Enquête publique de mars 2024 : Avis du commissaire enquêteur

Comité de pôle : avis du collectif

Courrier du 7/9/2022 à Mme Valérie Péresse, présidente d'IDFm

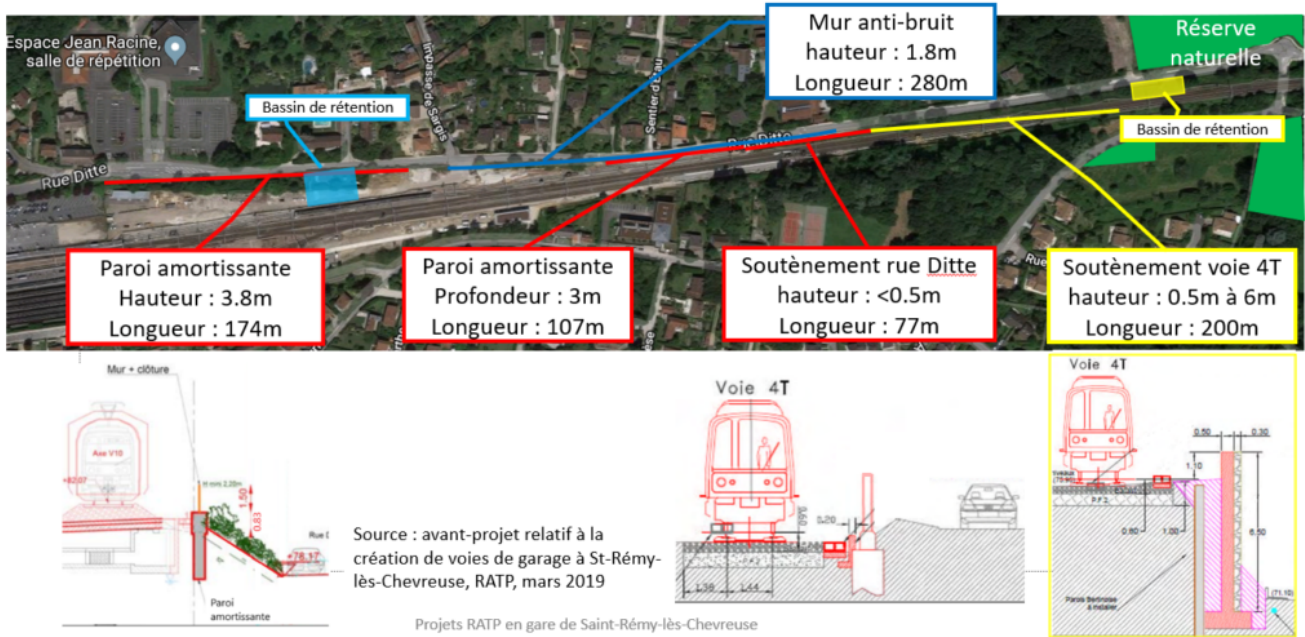
La proposition portée par le Collectif Pôle Gare Saint-Rémy reste totalement crédible pour répondre au mieux aux besoins de la RATP et limiter les impacts environnementaux pour notre commune :

- Réaliser uniquement les voies 6 et 8 (en plus de la voie 5T déjà réalisée lors de la phase 1 du projet RATP),
- Utiliser la voie 4 prolongée telle qu'actuellement en voie de retournement ou voie de stockage.

En **jaune** : les suppressions liées à l'abandon de la voie 4T
 En **bleu** et **rouge** les murs maintenus au projet RATP
